改善箇所説明図

フロントブレーキ
マスターシリンダー

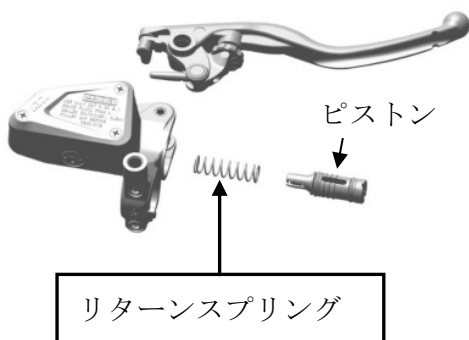
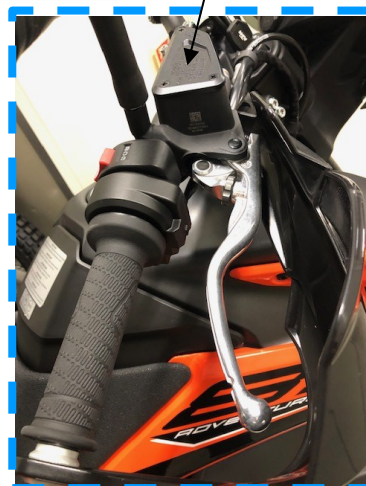
基準不適合箇所

基準不具合発生箇所

フロントブレーキにおいて、マスターシリンダー内のリターンスプリング製造時の確認作業が不適切なため、スプリング反発力が不足しているものがある。そのため、ブレーキ操作終了後に、当該スプリングの反力が足りないことでマスターシリンダー内のピストンが所定の位置に戻らず、最悪の場合、続けてブレーキ操作を行うとフロントブレーキの制動能力が低下するおそれがある。

全車両、フロントブレーキマスターシリンダーのリターンスプリングを対策品に交換する。
